新耐震指針に照らした耐震安全性評価 のうち活断層評価について (補足地質調査について)

平成20年9月15日

日本原子力発電株式会社
関西電力株式会社
独立行政法人 日本原子力研究開発機構

補足の地質調査(柳ヶ瀬断層北端部)について

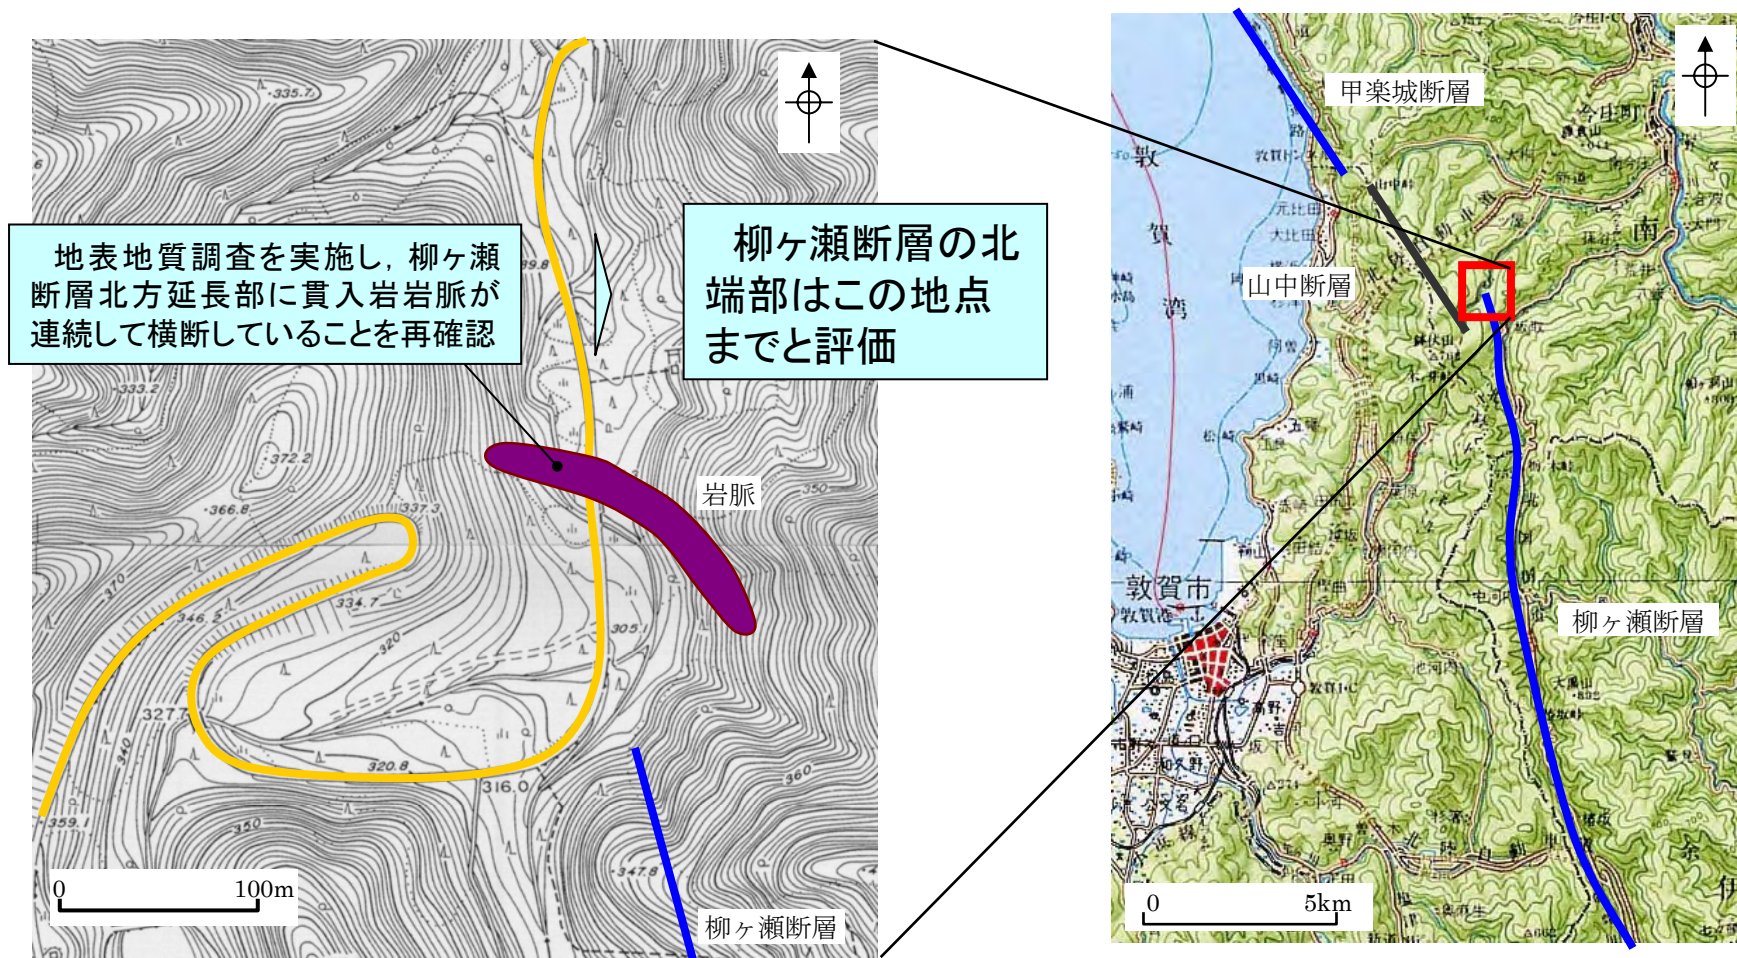
＜国の現地調査コメント＞
「貫入岩岩脈の連続性については、
より客観性を示せるように確認精度
を向上させることが望ましい」

調査データのさらなる充実、精度向上
を図ることが望ましいと判断し、補足の
地質調査を実施

「もんじゅ」敷地内、破砕帯データ補強調査計画

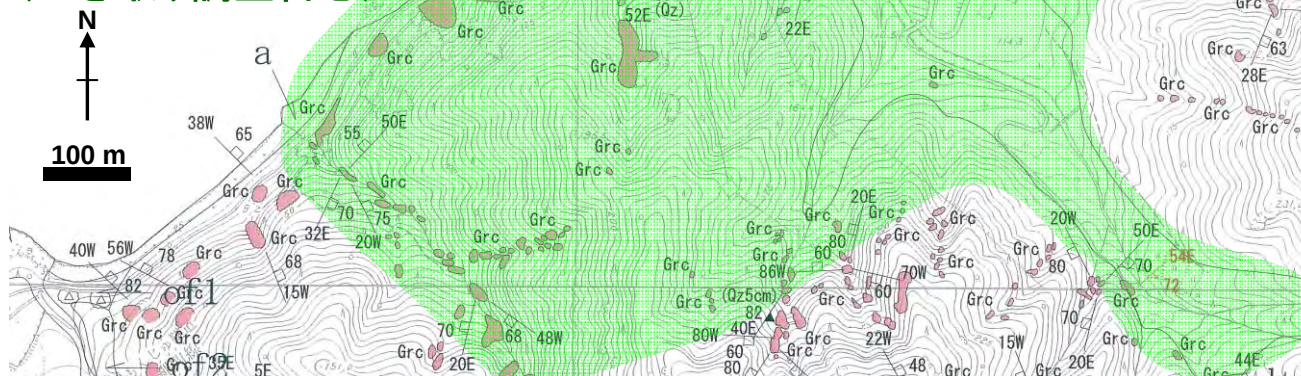
＜国の現地調査コメント＞
「粘土化した部分のテクスチャー（構造）を検討し、古い構造であること、新しい活動がないと言えるデータ補強が必要である。」

敷地の破砕帯が、
白木－丹生断層と、
粘土化した部分の構造・
破砕部性状・分布が
異なり、新しい活動が
ないといえるデータを
補強するため、
・新規ボーリング
・地表地質調査
・ボーリングコア解析
等を実施する。

データ補強の着目点： 破砕帯の連続性の有無
： 逆断層運動の繰り返しが粘土状破砕部に認められるか否か
